Pismo dotyczące zmian w ościeżnicy drewnianej Energo.

Najważniejsze zmiany w ościeżnicy Energo do wszystkich drzwi 56 mm i 68 mm.

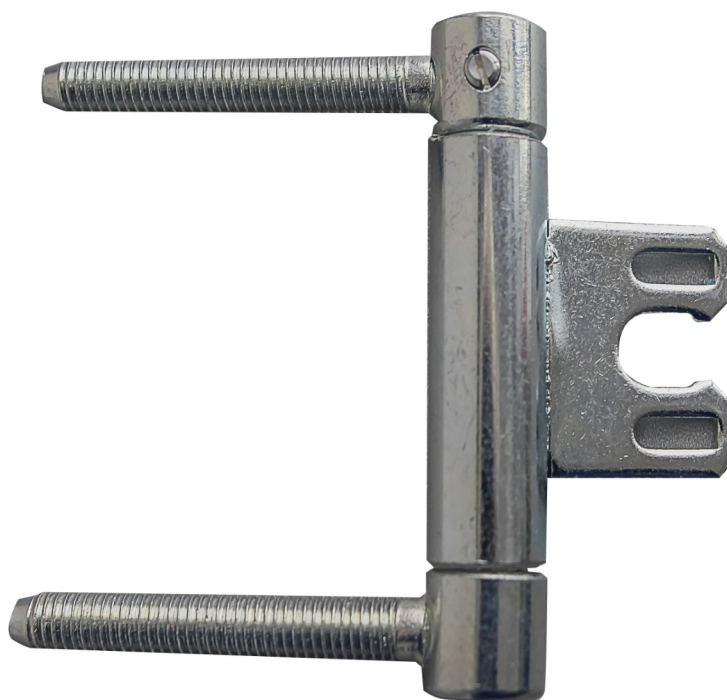
- okładzina drewna – wycofanie się z kształtowników aluminiowych pokrytych okleiną PCV w kolorze skrzydła, przyklejanych do profilu ościeżnicy drewnianej i zastąpiono grubszymi kształtownikami metalowymi pokryte okleiną PCV w kolorze skrzydła przykręconych do ościeżnicy drewnianej.
